PROGETTO DI REALIZZAZIONE NUOVO IMPIANTO AGRIVOLTAICO DA 15,1056 MWp

Istanza di valutazione di impatto ambientale per la costruzione e l'esercizio di impianti di produzione di energia elettrica alimentati da fonti rinnovabili ai sensi dell'art. 23 D.lgs. n.152/2006

IMMOBILE	Località C. Maddalena - Comune di Alessandria Foglio 122 Mappali 10,13, 24, 56	
PROGETTO: VALUTAZIONE DI IMPATTO AMBIENTALE	OGGETTO DOC28 – Riscontro integrazioni	SCALA --
REVISIONE - DATA	VERIFICATO	APPROVATO
REV.00 - 26/04/2023		
IL RICHIEDENTE	ELLOMAY SOLAR ITALY THREE S.R.L. 39100 Bolzano - Via Sebastian Altmann 9 FIRMA 	
IL PROGETTISTA	Ing. Riccardo Valz Gris FIRMA 	
TEAM DI PROGETTO	Arch. Rosalba Teodoro - Ing. Francesca Imbrogno Studio Ing. Valz Gris 20124 Milano - Citycenter Regus - Via Lepetit 8/10 Tel. +39 02 0069 6321 13900 Biella - Via Repubblica 41 Tel. +39 015 32838 - Fax +39 015 30878

Figura 1 – Stato Chimico Falda Superficiale

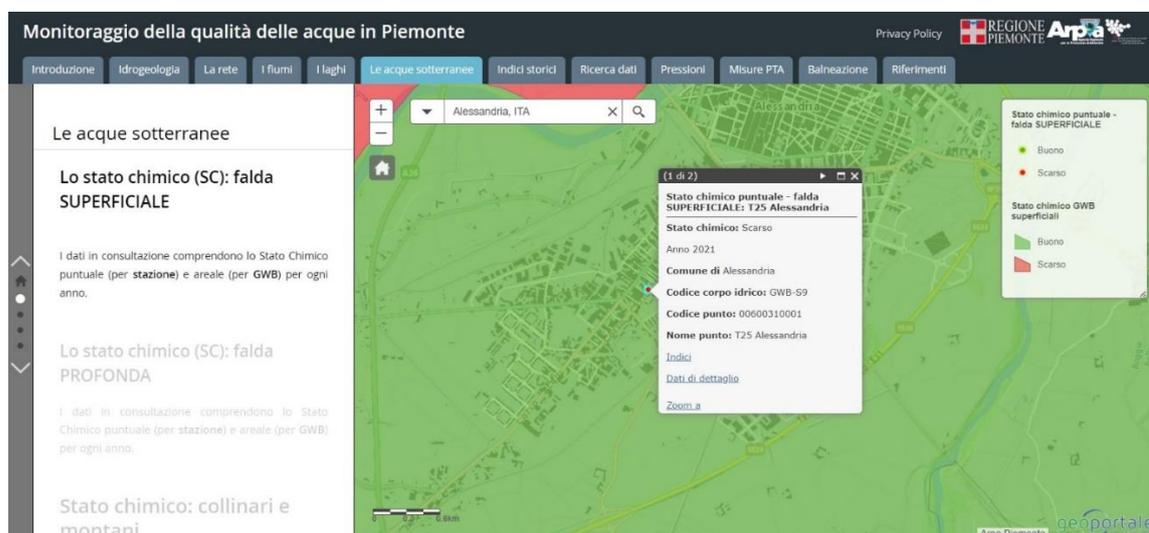
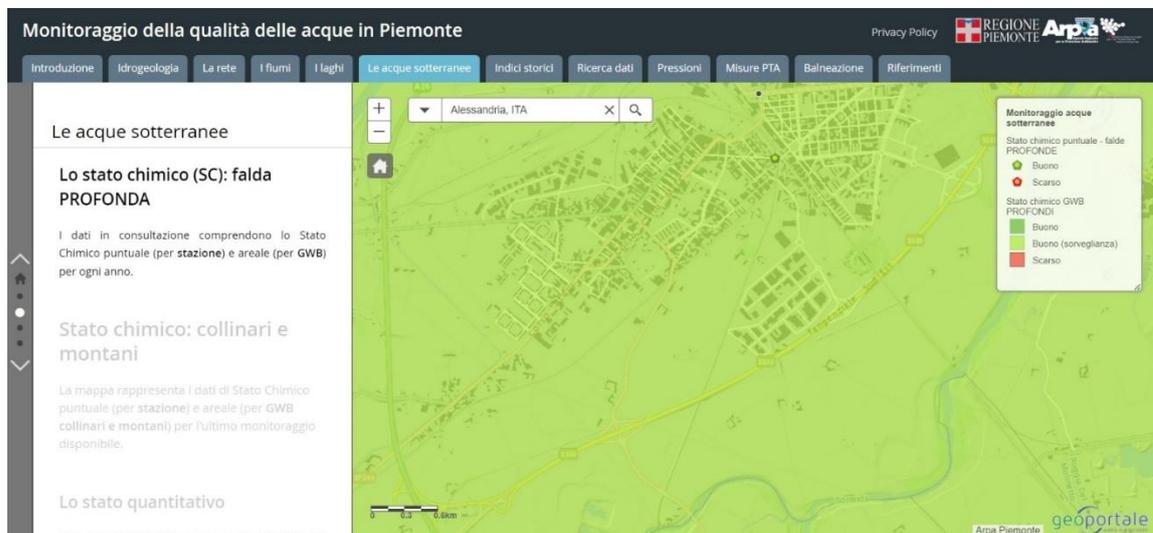
1.2.2 Fornire informazioni sullo stato quantitativo e chimico delle acque sotterranee interferite, direttamente o indirettamente, dall'opera, (riportando eventuali criticità che hanno comportato il mancato raggiungimento degli obiettivi di qualità, in particolare quelle associate a specifici parametri chimici);

Dall'analisi del *Portale delle Regione Piemonte Sezione Monitoraggio della Qualità delle Acque* (Figura 1 e Figura 2), si evince che la zona di Alessandria a sud del Fiume Tanaro è caratterizzata da buona qualità degli acquiferi sia superficiali sia sotterranei. Lo stato chimico puntuale da analisi realizzata poco a nord del sito di impianto evidenzia tuttavia uno stato chimico di livello scarso.

Figura 3 – Via Casalcermelli Cascina Aulara Rete idrica

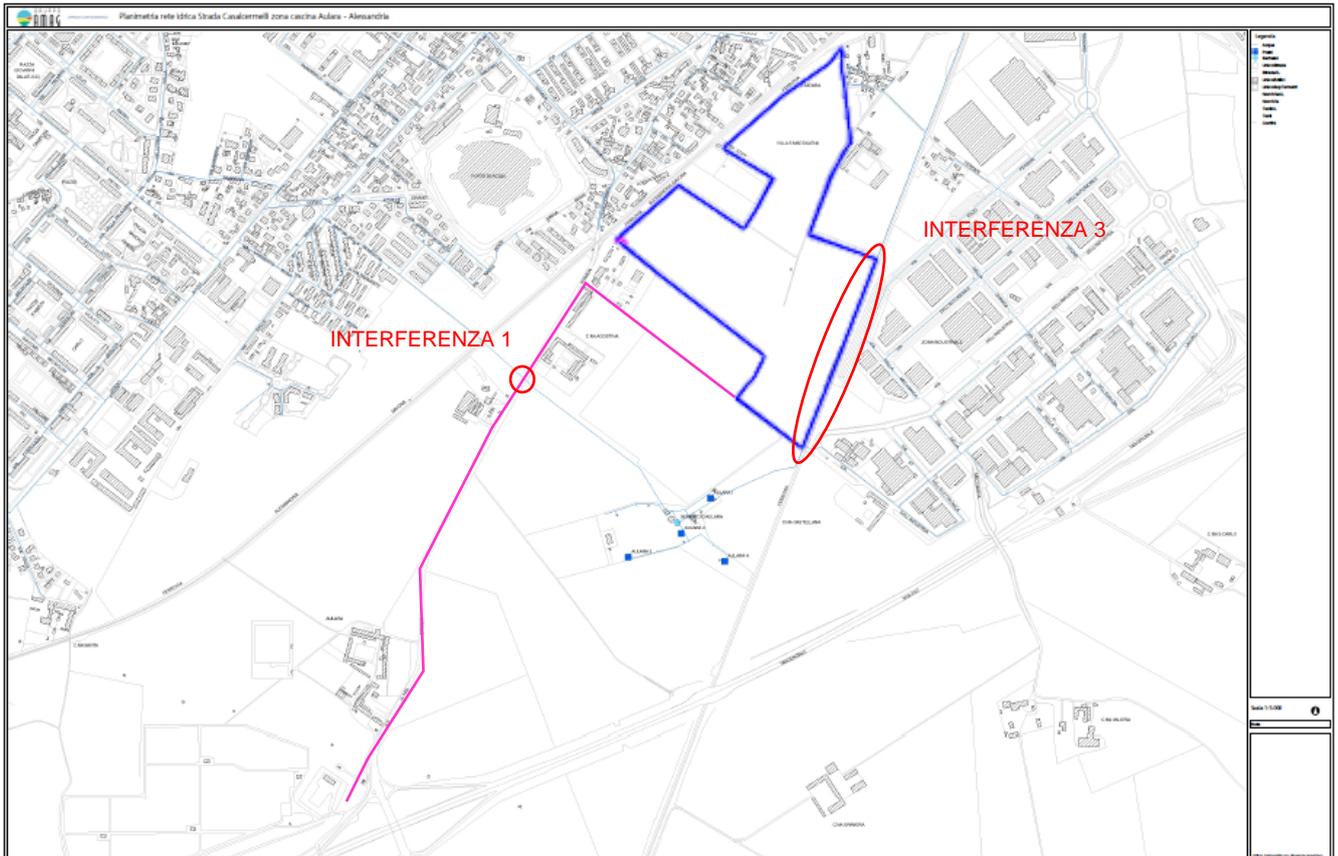
1.2.4 Fornire informazioni e dettagli su come verranno effettuati gli interventi di attraversamenti di cavidotti al fine di valutare l'interferenza con il reticolo idrografico e prevenire inquinamenti alla falda acquifera;

In FIGURA è riportato l'inquadramento della rete idrica superficiale principale con la quale il progetto interferisce.

All'interno del sito di impianto non vi sono attraversamenti che possano interferire con il reticolo idrografico principale. Tutti i canali di scolo delle acque meteoriche di tipo minore saranno in ogni caso, ove necessario, attraversati mediante l'utilizzo della tecnologia No-Dig. Lungo il confine Est del sito di impianto oltre la recinzione perimetrale, vi è la presenza di una rete idrica superficiale (INTERFERENZA 3); neanche la parte delle mitigazioni più esterna andrà tuttavia ad interferire con la suddetta interferenza.

Il cavidotto interrato che collega il campo agrivoltaico alla cabina di consegna incontra lungo strada una sola interferenza con il reticolo idrografico (INTERFERENZA 1). Anche in questo caso si prevede il superamento dell'interferenza mediante tecnologia No-Dig.

Figura 12 - Stralcio TAV05

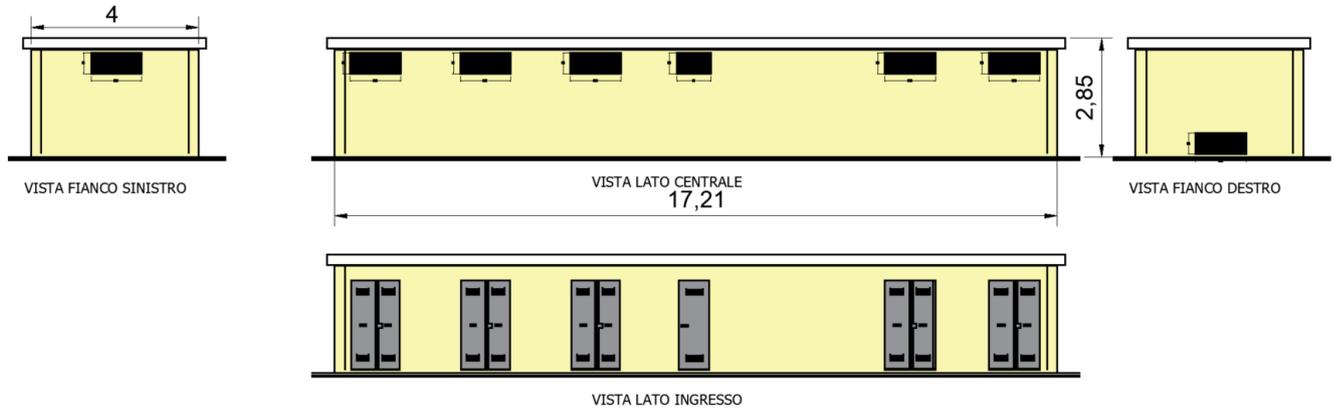
1.10.2 Fornire le fotosimulazioni prodotte da punti percettivi sensibili con l’inserimento del progetto comprensivo della sottostazione elettrica privilegiando punti di maggiore visibilità di impianto, corredate da planimetria con coni ottici, ed infine immagine aerea che rappresenti la totalità degli interventi, specificando la collocazione, le dimensioni, le altezze, i materiali da costruzione, le colorazioni adottate, e le relative opere di mitigazione.

Per quanto riguarda le dimensioni, le altezze, i materiali da costruzione, le colorazioni adottate si rimanda alla tavola revisionata “TAV05 – CABINA DI CONSEGNA”.

Figura 14 - Estratto della TAV. P4 (Componenti Paesaggistiche) del Piano Paesaggistico Regionale

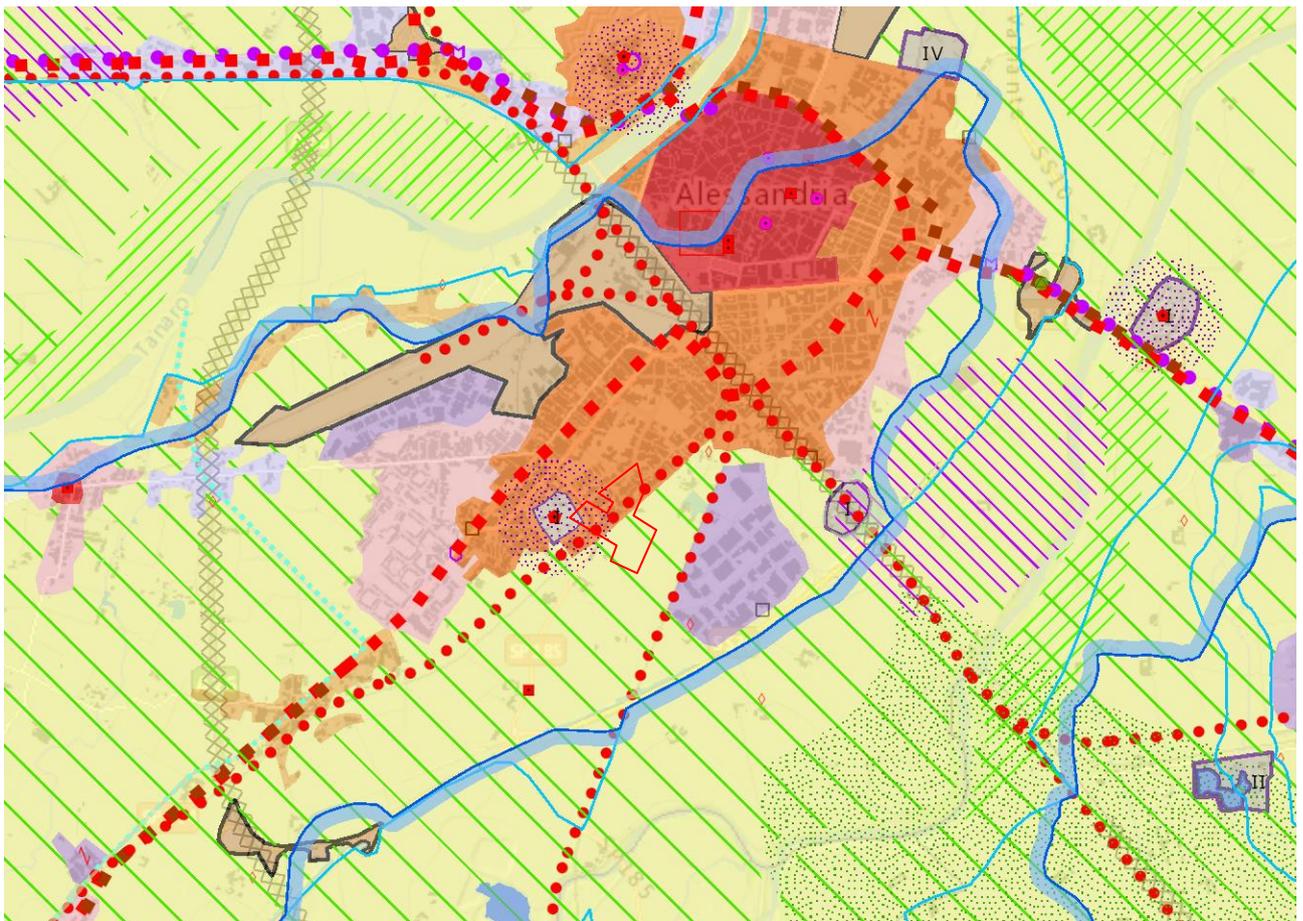
- 2.1 *Approfondire l'analisi della compatibilità paesaggistica dell'intervento con riferimento al Piano Paesaggistico della Regione Piemonte e alle relative Norme di Attuazione, nonché con gli atti e gli strumenti normativi emanati al fine di disciplinare la localizzazione degli impianti fotovoltaici; si segnalano a tal fine le ultime disposizioni in materia di cui ai DL n. 17 del 1° marzo 2022 e n. 50 del 17 maggio 2022, oltre alla D.G.R. della Regione Piemonte n. 3-118314 del dicembre 2010 recante Individuazione delle aree e dei siti non idonei all'installazione di impianti fotovoltaici a terra ai sensi del paragrafo 17.3. delle "Linee guida per l'autorizzazione degli impianti alimentati da fonti rinnovabili" di cui al decreto ministeriale del 10 settembre 2010 (cfr. in particolare aree agricole ricadenti nella prima e seconda classe di capacità d'uso del suolo), alla D.G.R. n. 5-3314 del 30 gennaio 2012 - Indicazioni procedurali in ordine allo svolgimento del procedimento unico di cui all'articolo 12 del decreto legislativo 29 dicembre 2003, n. 387, relativo al rilascio dell'autorizzazione alla costruzione ed esercizio di impianti per la produzione di energia elettrica da fonte rinnovabile e alla D.C.R. n. 200 - 5472 del 15 marzo 2022 - Approvazione del Piano energetico ambientale regionale - PEAR (cfr. in particolare pagg. 91-92);*

La tavola P4 (Componenti Paesaggistiche) del PPR individua il lotto di progetto nelle componenti naturalistico-ambientali come *Aree di elevato interesse agronomico – Classe di capacità d'uso del suolo prima*, a cui corrisponde

Figura 34 – Sezione Tracker

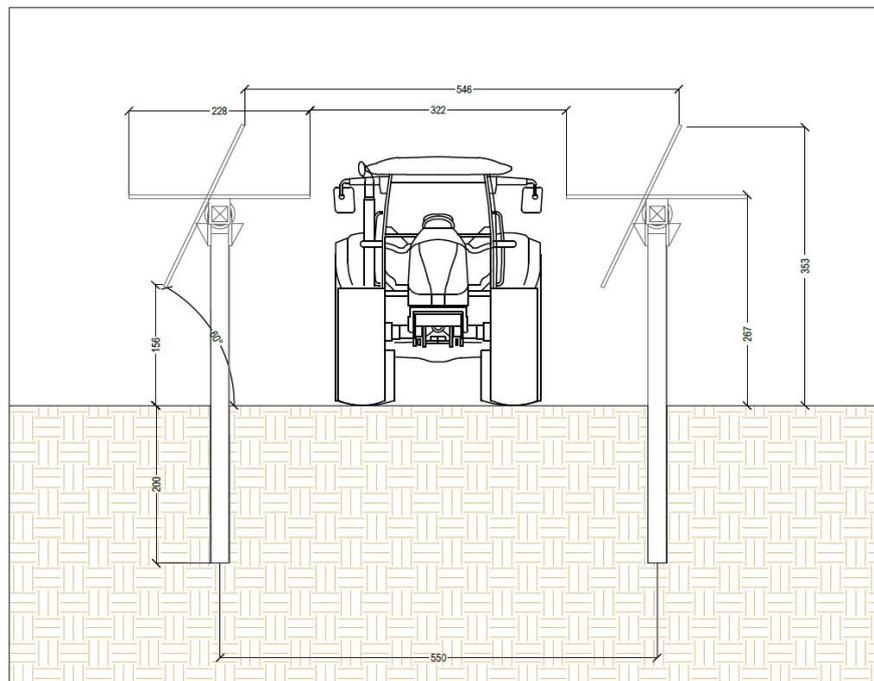
- le file dei pannelli devono essere distanziate tra loro in modo da permettere il passaggio dei raggi solari e della pioggia e da consentire la trinciatura del manto erboso;
- evitare cementificazioni, impermeabilizzazioni con teli pacciamanti o strati di ghiaia, che impediscano la penetrazione della pioggia nel terreno;
- la progettazione delle siepi mascheranti deve essere condotta in modo da essere attrattiva per le specie avifaunistiche tipiche dell'ecosistema locale;
- trinciare regolarmente l'erba e lasciarla sul posto per dare nutrimento al terreno;
- provvedere alla semina di miscele erbacee, tappezzanti al fine di ripristinare il cotico erboso e ricostruire gli habitat;
- prevedere passaggi per gli animali.

Le file dei moduli fotovoltaici sono state progettate in modo da permettere il passaggio dei raggi solari, della pioggia e consentire la trinciatura del manto erboso. I sostegni dei tracker saranno infissi nel terreno mediante l'utilizzo di macchine battipalo; ad eccezione delle cabine inverter/smistamento non sono previste cementificazioni. Per quanto riguarda le strade perimetrali dei sottocampi, è stata prevista la realizzazione di un sistema di viabilità perimetrale ed interna che possa consentire il raggiungimento di tutte le componenti dell'impianto, sia per garantire la sicurezza delle opere sia per la corretta gestione delle operazioni agricole e di manutenzione. In particolare verrà realizzata una strada di larghezza pari a 500 cm lungo l'intero perimetro interno dei lotti di impianto. Le opere viarie saranno realizzate mediante uno scotico superficiale con la stesura di uno strato di fondazione con spezzato di cava e di uno strato di misto granulare stabilizzato e compattato con interposto uno strato di tessuto non tessuto.

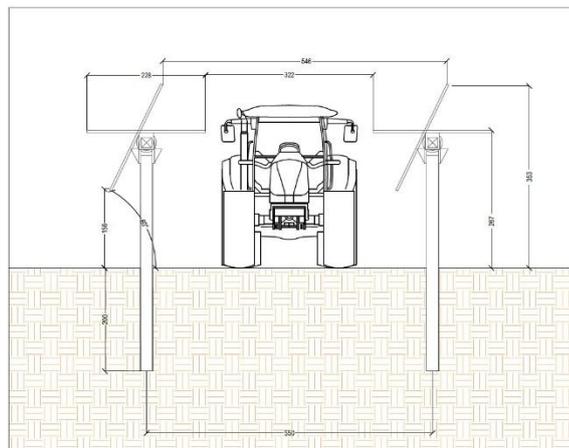
1. *Ai fini di mitigare l'impatto visivo, si richiede la messa a dimora della fascia perimetrale lungo l'intero perimetro dell'impianto.*

Il progetto delle mitigazioni aggiornato prevede la messa dimora della fascia di mitigazione lungo tutto il perimetro dell'impianto. Si rimanda alla tavola di progetto revisionata con le nuove fasce "TAV11 - INTERVENTI DI MITIGAZIONE E TIPOLOGIA PIANTUMAZIONE".
